PRESENTAZIONE DI CONTRODEDUZIONI alle integrazioni alla Valutazione di Impatto Ambientale nell' ambito del procedimento per il rinnovo della Concessione dell'Impianto Idroelettrico di pozzalago (TN): [ID_VIP 5363]

INTEGRAZIONI RELATIVE AL PROCEDIMENTO DI VALUTAZIONE DI IMPATTO AMBIENTALE PER IL RINNOVO DI CONCESSIONE DELL'IMPIANTO IDROELETTRICO DI POZZALAGO (TN) [IT_VIP5363]

TESTO DELLE CONTRODEDUZIONI

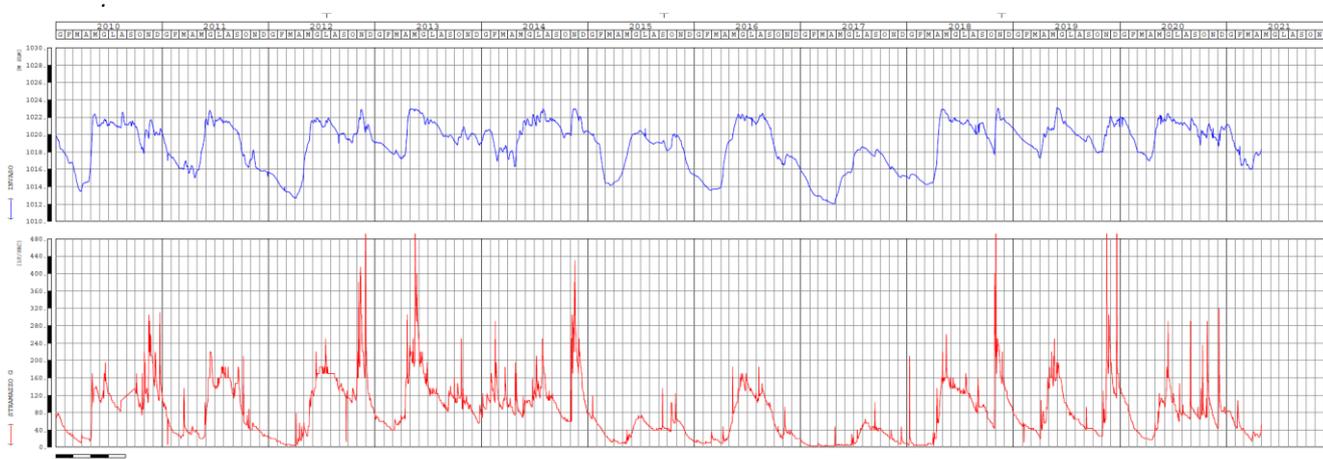
Allo scrivente appare molto grave se non compiacenti che gli organi Provinciali abbiano permesso la misurazione delle perdite sulle portate dello stramazzo “G” che come affermato e documentato dallo scrivente nella osservazione presentata al Ministero in data 11/09/2020, raccolgono anche le acque provenienti da diversi rivi che scendono dalla montagna di Costalta e dal Monte Ceramont per un bacino imbrifero di circa 2.8 Km². Dolomiti Edison Energy afferma altresì che le perdite della diga, le cui misure hanno una forte correlazione con il livello del Lago delle Piazze, e a dimostrazione allega un diagramma che illustra il livello dell’acqua nel lago di Piazze e le portate allo stramazzo “G”.

Ebbene proprio questi due diagrammi ci dimostrano che le affermazioni di (DEE) *che le perdite provengono dalla circolazione sotterranea che passa sotto il taglione della diga* non siano vere, offendono i costruttori che con sforzi immani di uomini, che privi di mezzi meccanici a braccia nude con pala e piccone hanno scavato una lunga trincea della larghezza di 3 metri per una profondità fino a 10 metri sotto la diga in muratura, riempiendola con una fondazione in calcestruzzo dello spessore di 2 metri, avanti alla quale è stato posto uno strato di argilla dello spessore di un metro (dati ricavati dai disegni dell’impianto allegati alla VIA), proprio per impedire perdite sotto la diga e quelli uomini ci sono riusciti, basta leggere con attenzione i diagrammi sopra riportati (estratti dalla documentazione presentata da (DEE) nelle integrazioni),

I due diagrammi evidenziano in maniera plateale innanzitutto che le portate dello stramazzo totalizzatore (G) non sono costanti negli anni a parità del livello del lago; vi si leggono anni con punte di portata fino a 400-480 l/sec, chiaramente influenzate dagli apporti del rio Molinara. e degli altri affluenti che portano acqua allo stramazzo “G” nei mesi piovosi, ed anni (vedi anno 2015 e anno 2017), con estati asciutte e portate limitate del rio Molinara e degli altri rivi che affluiscono allo stramazzo “G” dove si leggono portate attorno ai 40/50 l/sec. Ma in entrambi i casi il livello del lago di Piazze era a quota 2018 metri s.l.m. e se fosse vera la ricostruzione di DEE dovrebbero essere uguali.

Le perdite con il lago anche parzialmente riempito dovrebbero essere costanti, (una linea piatta sul diagramma) mentre il diagramma sopra riportato evidenzia alti e bassi, anche molto rilevanti, segno che le portate misurate sullo stramazzo “G” sono esclusivamente influenzate dalle condizioni meteoriche che alimentano il bacino imbrifero del rio Molinara, del rio della valle dei Ziati e dai rivi che scendono dal monte Ceramont, (complessivamente 2.8 Km²).

Foto n. 1 (Bacino idrografico dei rivi (Molinara, Val dei Ziati, Rio delle Lore e Rio dei Menzi Tutti confluenti sullo stramazzo Punto G)

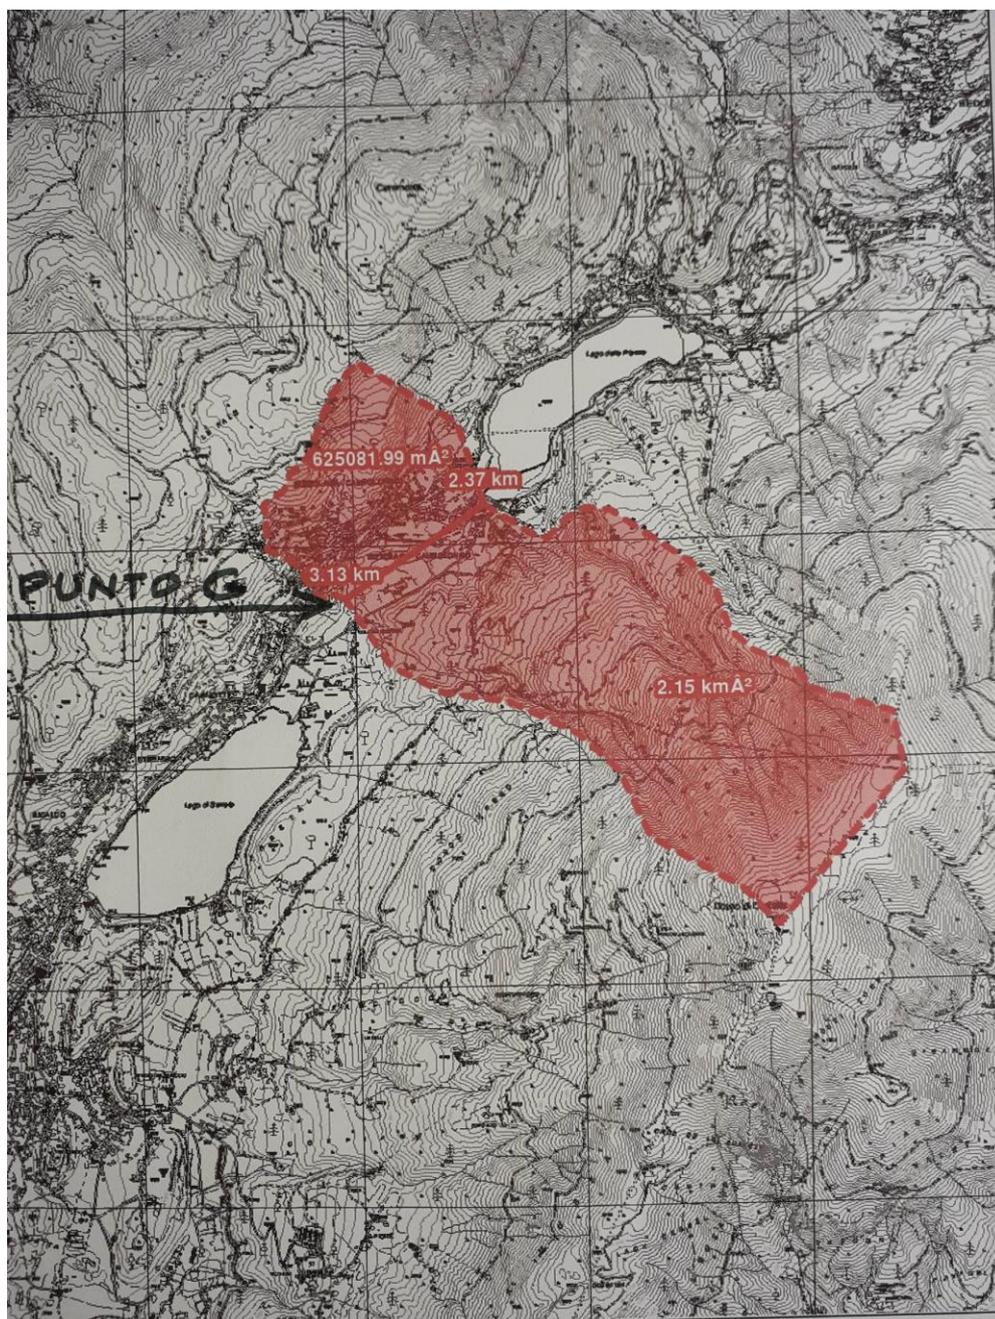
Ora se noi consideriamo che la piovosità media della zona è di circa 1000 mm/anno , sulla superficie di 2.8 Km² cadono 2.800.000 mc di acqua. che al netto della evapotraspirazione transitano tutti allo stramazzo “G”) che mescolate (DEE) conteggia come perdite della diga.

Tutto questo dimostra che l’acqua pompata da (DDE) dal lago di Serraia verso il Lago di Piazza poco o nulla

Foto n 3 Bacino imbrifero tra Brusago e Centrale

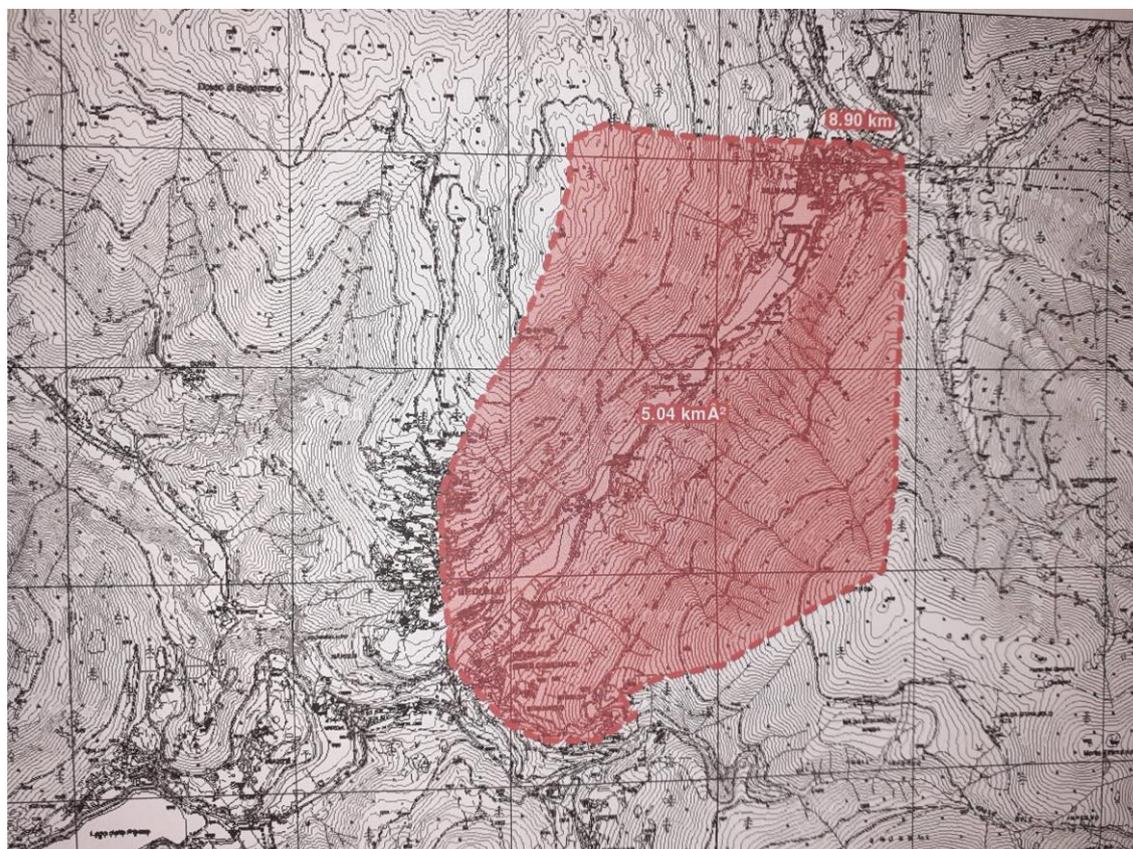
Va precisato che prima della costruzione del canale di gronda, tra l'abitato di Brusago e Centrale, sul fondo valle scorreva una roggia che partiva dal lago impaludato delle Buse presso Brusago, raccoglieva le acque dei rive che scendevano dalla montagna di Stramaiole sul lato sinistro e della montagna di Bedollo sul lato destro, per riversarla nel Rio Regnana, a valle della presa di DEE, parliamo di un bacino di raccolta di 5.Kmq che (con una piovosità in zona pari a 1000mm/anno) corrispondono a 5.000.000 di mc di acqua che al netto dell' evapotraspirazione si riversava nel Rio Regnana e che oggi viene raccolta e mescolata nel canale di adduzione al lago di Piazze.

Dall'immagine sono visibili i numerosi rivi che scendono dal monte Stramaiole e dalla montagna di Bedollo e riversano l'acqua nel canale di Gronda che mescolata con le acque del rio Brusago finisce nel lago di Piazze, senza che (DEE) abbia diritto a derivare.
